RELATÓRIO DE CONSULTA PÚBLICA

Avaliação de Impacte Ambiental n.º 3288

"Mina de Ribeiro Seco"

NOTA TÉCNICA 121/2019

Figura II.3 - Perfil esquemático da configuração final de escavação.

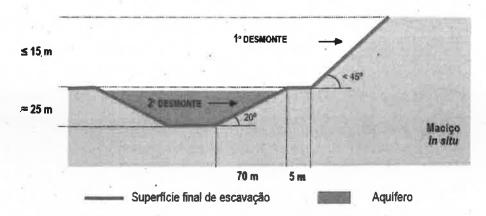
Na página II.9 do EIA é apresentado um corte tipo da configuração final da escavação, em fase de exploração, com a indicação das inclinações de taludes referidas nos diversos elementos do EIA.

Da análise dos elementos disponibilizados encontraram-se referências de natureza geotécnica genéricas, que não se encontram devidamente justificadas. Em vários elementos do EIA é efectuada referência à inclinação dos taludes de exploração, sendo estes taludes de escavação do ponto de vista geotécnico e da exploração, considerados taludes provisórios.

De acordo com as indicações presentes no EIA, estes taludes possuirão uma inclinação não superior a 45º no trecho de taludes acima do nível freático, com uma altura que poderá ser de até 15m.

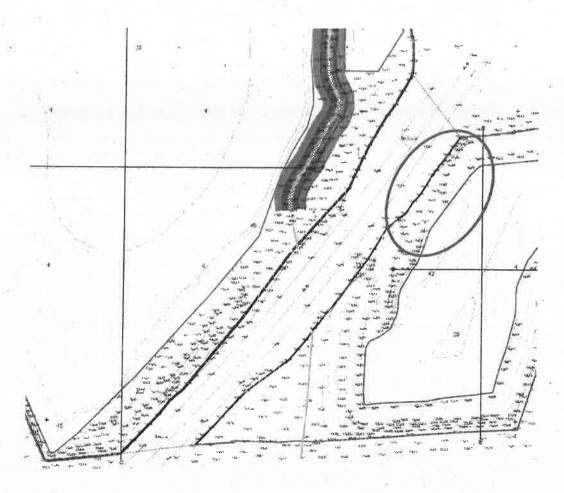
Considerando-se que se refere no EIA que, existirá alteração das inclinações existentes no relevo natural com a exploração e que, estas se traduzirão em talude com ângulos superiores aos naturais, este facto poderá condicionar a estabilidade do maciço arenoso. Concordamos com esta afirmação presente no EIA e, como tal, consideramos recomendável que seja justificada a verificação da estabilidade dos taludes.

Também, sendo a exploração mineira efectuada até ao limite da zona de defesa, conforme referido nos elementos disponibilizados, deverá ser igualmente verificado o potencial evolutivo dos taludes, em particular na fase de exploração com inclinações agressivas.

Da análise do referido no EIA não ficou clara qual será a inclinação dos taludes na fase pós exploração, nomeadamente nos taludes contíguos à A8, inferindo-se no entanto que, de acordo com o descrito na página II.25 do EIA, estes terão que ter uma inclinação de cerca de 28°.
